Bomen Effect Analyse
Corridorstudie Kruispunt Dorpsstraat De Bilt
Juli 2016 / 16-21 BEA

dendrologic boomadvies

Opdrachtgever:

Gemeente de Bilt

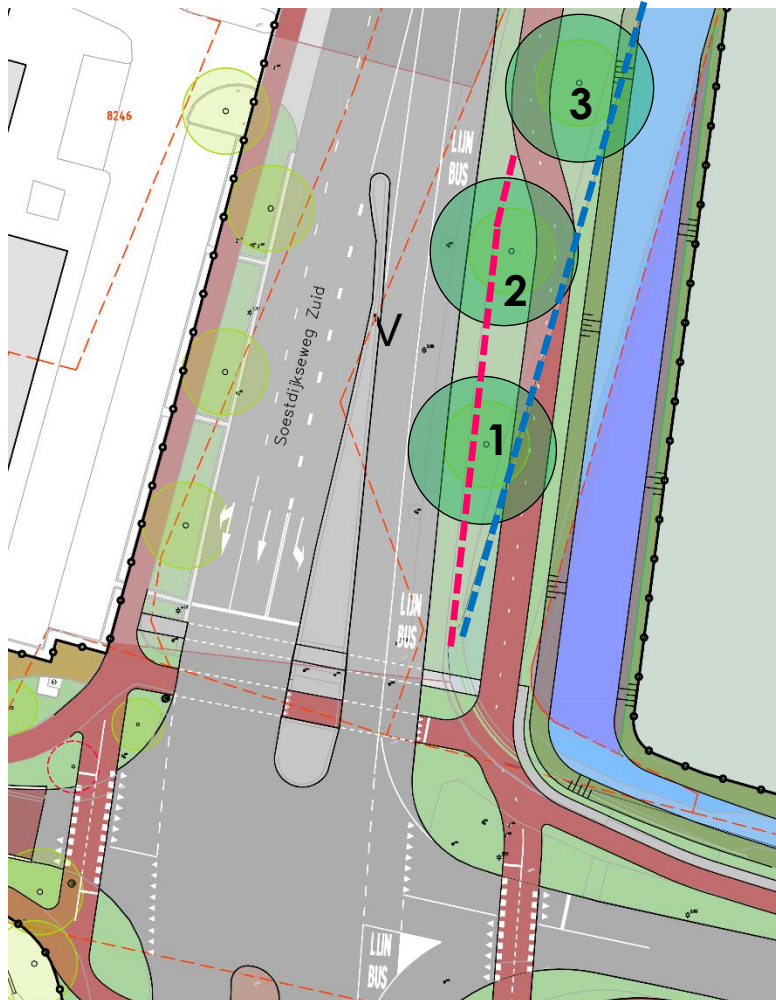
Wanneer de Soestdijkseweg Zuid aan de oostzijde wordt verbreed met een extra strook voor lijnbussen moet het bestaande fietspad naar de andere kant van de beuken opschuiven. Dat kan echter niet zomaar doordat hier een watergang ligt. Het nieuwe fietspad moet tevens op gegeven moment tussen de bomen door om aan te sluiten op het bestaande tracé in een zone waar de extra rijstrook voor de lijnbus ophoudt.

In het ontwerp verschuift de watergang verder naar de oostzijde. Het nieuwe fietspad komt achter de bomen 1 en 2 langs en vervolgens tussen de bomen 2 en 3 door. De blauw gestreepte lijn geeft de oeverlijn van de huidige watergang weer. De magenta gestreepte lijn markeert de rand van het huidige fietspad.

De groenstrook waarin de bomen staan wordt dus in de toekomstige situatie aan beide kanten breder. Met een nieuw (verlegd) fietspad en een aangepaste oever veranderen de groeiomstandigheden echter ook in zones waar de bomen nu wortelen.

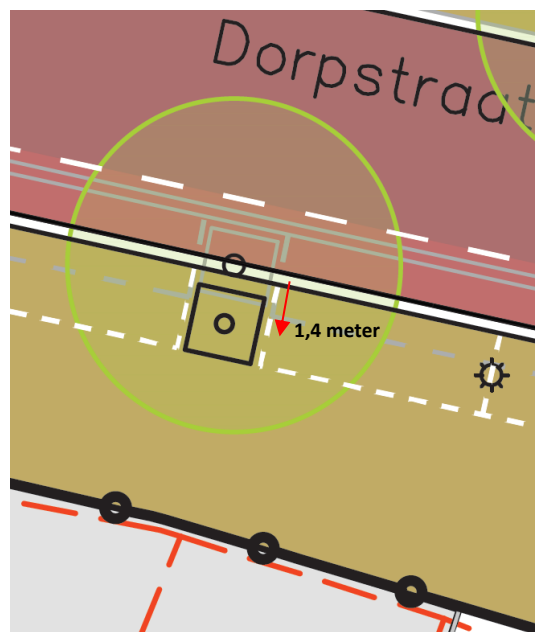
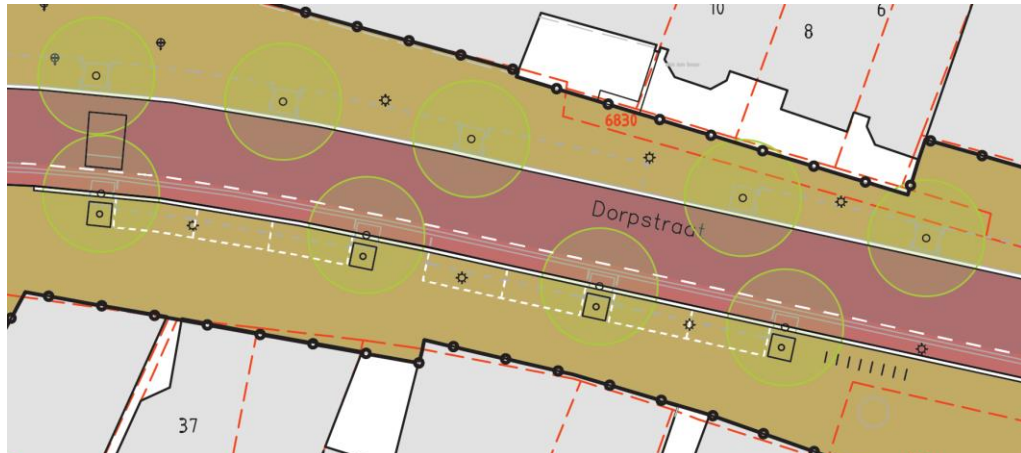
Bij de iepen aan de zuidkant van de Dorpsstraat wordt de weg verbreed om hier een apart fietspad langs de rijbaan aan te leggen. De rand van dit nieuwe fietspad komt in dat geval op de lijn waarop deze bomen nu staan te liggen.

Door de Dorpsstraat aan de zuidzijde te verbreden kan hier een aparte fietsstrook worden ingericht. De bestaande jonge iepen staan in dat geval echter op de rand van deze nieuwe fietsstrook en zouden eigenlijk met ca. 1,4 meter moeten opschuiven.

Voor een goed resultaat zijn er wat betreft de drie beuken enkele succesfactoren. Bij de iepen in de Dorpsstraat gaat het eerder om een technische afweging of de jonge bomen verplant worden en hierbij ca. 1,5 meter opschuiven of door nieuwe aanplant in een vergelijkbare maat worden vervangen

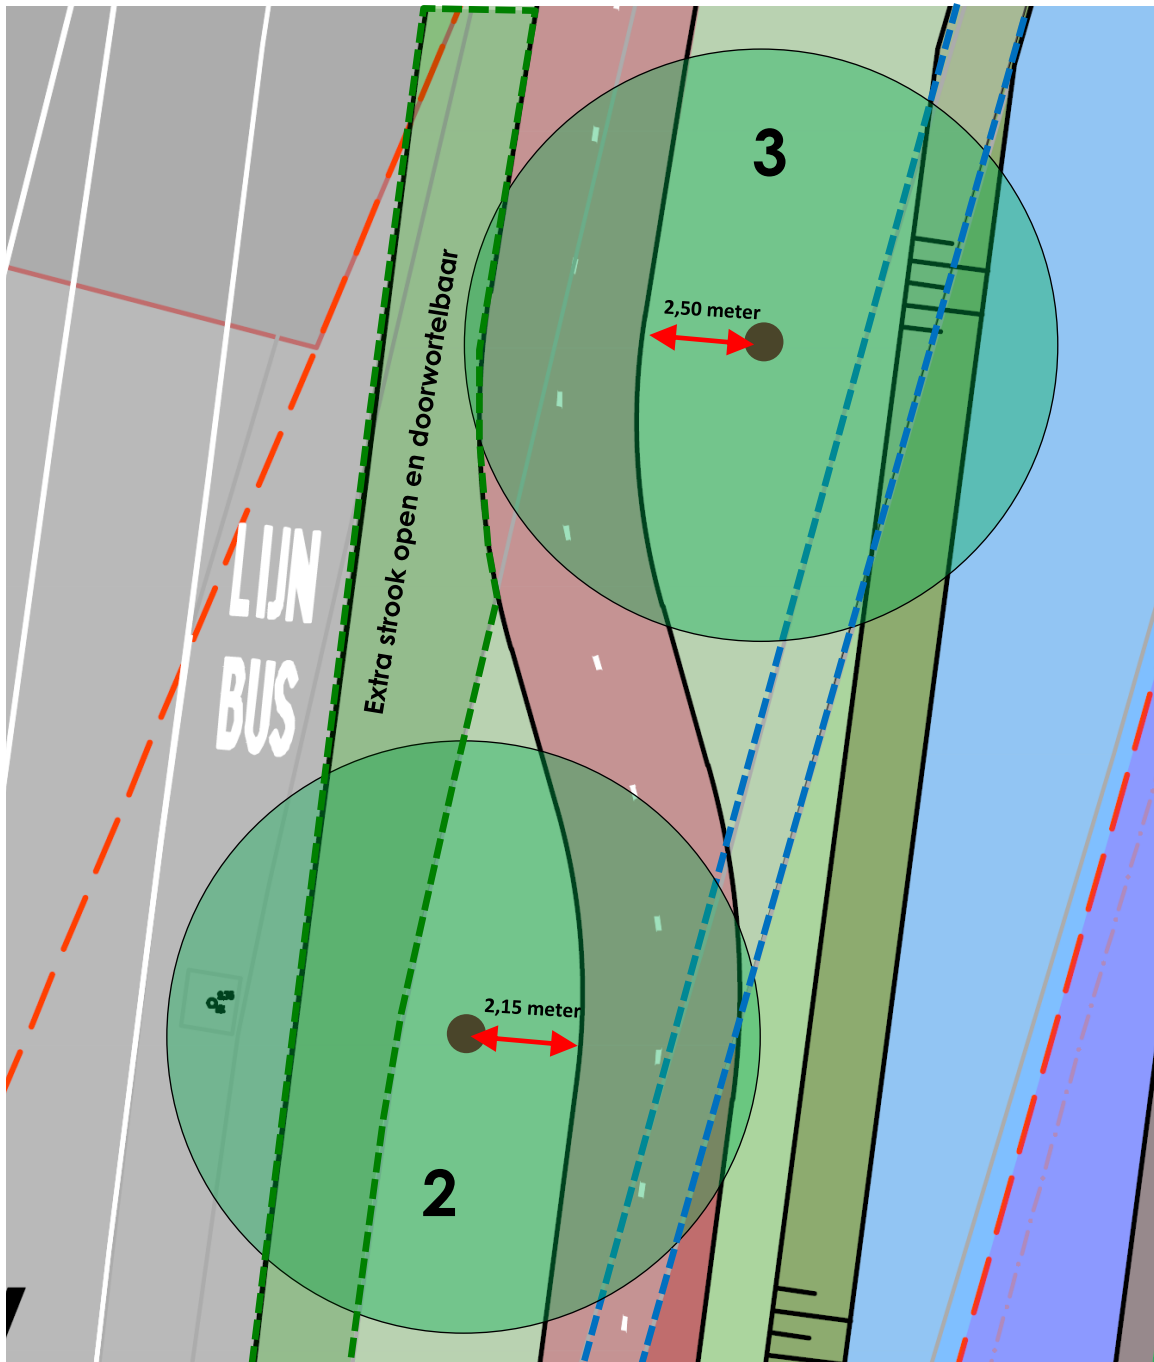
Het nieuwe fietspad loopt eerst aan de oostzijde van boom 2 en komt hier tot ca. 2,15 meter gemeten vanuit hart boom. Vervolgens kruist het fietspad tussen de bomen 2 en 3 door naar de westzijde en sluit ten noorden van boom 3 aan op het huidige tracé.

Het nieuwe fietspad wisselt tussen de bomen 2 en 3 door van de oost- naar de westzijde.

Dit nieuwe fietspad heeft in eerste instantie een negatief effect op de twee beuken. Afhankelijk van de constructieve opbouw van het pad moet de bovenlaag tot een diepte van enkele decimeters afgegraven worden met als gevolg het verlies van wortels en een deel van de huidige doorwortelbare ruimte. Omdat het fietspad met een wegdek van asphalt zal worden uitgevoerd is tevens sprake van een verslechtering van de omstandigheden voor dieper liggende beworteling (minder toevoer van zuurstof en vocht). Daarnaast kunnen ook schades aan zwaardere wortels ontstaan doordat de constructie van het nieuwe fietspad op relatief korte afstand van de twee beuken (2,15 meter van boom 2 en 2,50 meter van boom 3 gemeten vanuit hart stam) wordt aangelegd.

Wanneer het nieuwe fietspad tussen de bomen 2 en 3 doorsteekt moet de directe schade (verlies beworteling en doorwortelbaar bodemvolume) zo veel mogelijk beperkt worden. Daarnaast moeten de bestaande wortels onder het nieuwe fietspad functioneel blijven. Om dit te bereiken kunnen concreet enkele stappen genomen worden:

- Kiezen voor een zo hoog mogelijk peil van het fietspad tussen de bomen door. Hoe hoger dit peil is, hoe minder grond moet worden afgegraven om de wegconstructie aan te leggen. Het nieuwe fietspad mag hierbij 10 cm tot 15 cm hoger dan het bestaande maaiveld komen te liggen. Dit hoogteverschil kan aan beide kanten door opbrengen van een klein talud langs de weg worden weggewerkt. Hiervoor kan bij voorkeur een mengsel van lava zonder fijne fractie en een humusrijke zanderige teelaarde worden toegepast.

- De dikte van de wegconstructie van het fietspad zo gering mogelijk houden. Ook hierdoor wordt voorkomen dat diep gegraven hoeft te worden. Constructief kan rekening gehouden worden met het feit dat het bestaande zandpakket waarin de beuken nu wortelen enigszins compact en in het vlak vrij belastbaar is.

- Werken met een constructie die een goede drukverdeling naar de ondergrond waarborgt de toevoer van zuurstof naar de dieper liggende wortels toelaat. Principieel kan hier gekozen worden voor een opbouw met aan de onderkant een laag van holle kunststof platen (infiltratieplaten) met aan de onder- en bovenkant een geotextiel. Hierboven komt een pakket van straatzand dat verdicht kan worden. Boven het zandcunet wordt het fietspad met een asfaltlaag van afgewerkt. Deze constructie is met de civiele expert van de gemeente overlegd. De diktes van de toe te passen constructie zijn hierbij vastgesteld op 6 cm voor de holle kunststof plaat, 15 cm voor de laag met straatzand en 14 cm voor de asfaltlaag. De dikte van de hele wegconstructie voor het fietspad bedraagt hiermee slechts ca. 35 cm.

- De asfaltlaag wordt zonder kantopsluiting op de hierboven beschreven onderconstructie aangebracht.
- Door aanbrengen van een beluchtingsdrain die op minimaal twee plaatsen op de laag met holle platen wordt aangesloten wordt gewaarborgd dat heir (atmosferische) zuurstof kan komen. Er kan ook voor een andere doorlatende wegconstructie gekozen worden. De toe te passen opbouw dient in de verdere ontwerpfase met een European Tree Technician (ETT) afgestemd te worden.

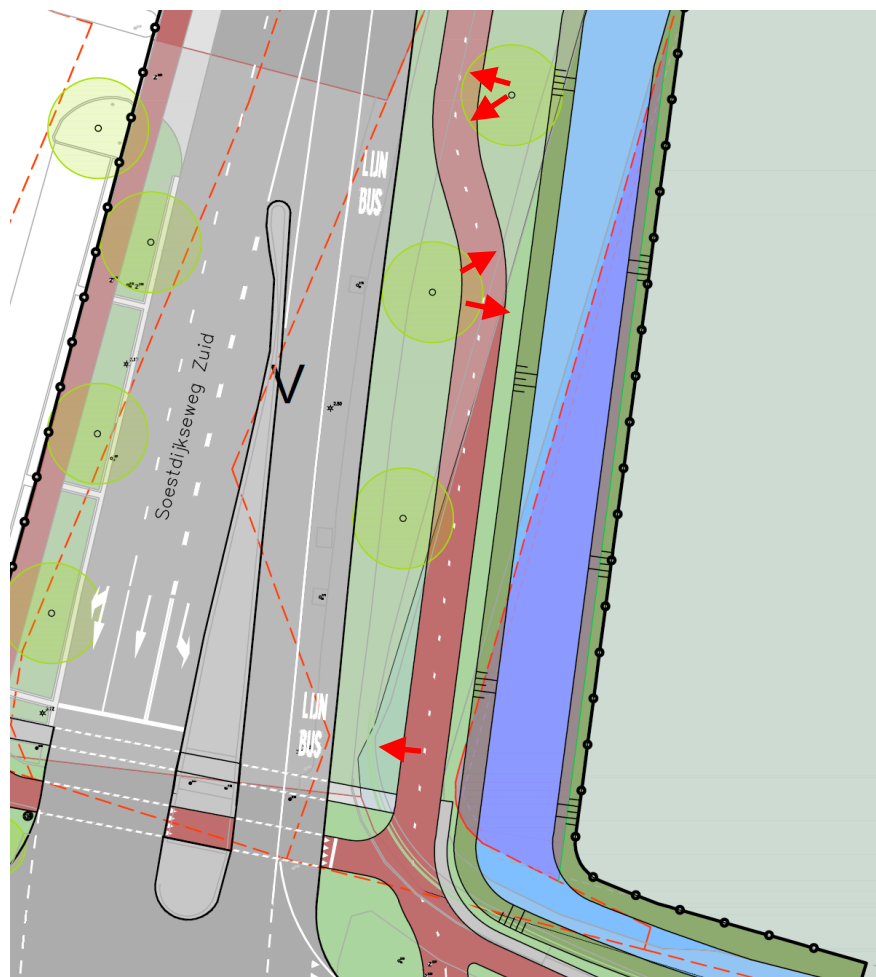
Wegconstructies boven een onderlaag van drukbestendige holle infiltratieplaten van kunststof zijn al sinds langere tijd een standaard bij de inrichting van duurzame groeiplaatsen en kunnen – zoals op de foto hierboven – ook boven bestaande bomen worden toegepast. Er zijn platen in verschillende hoogtes beschikbaar. In de oever kunnen deze platen naast de drukverdeling ook als verticale infiltratiedrain voor lucht dienen.
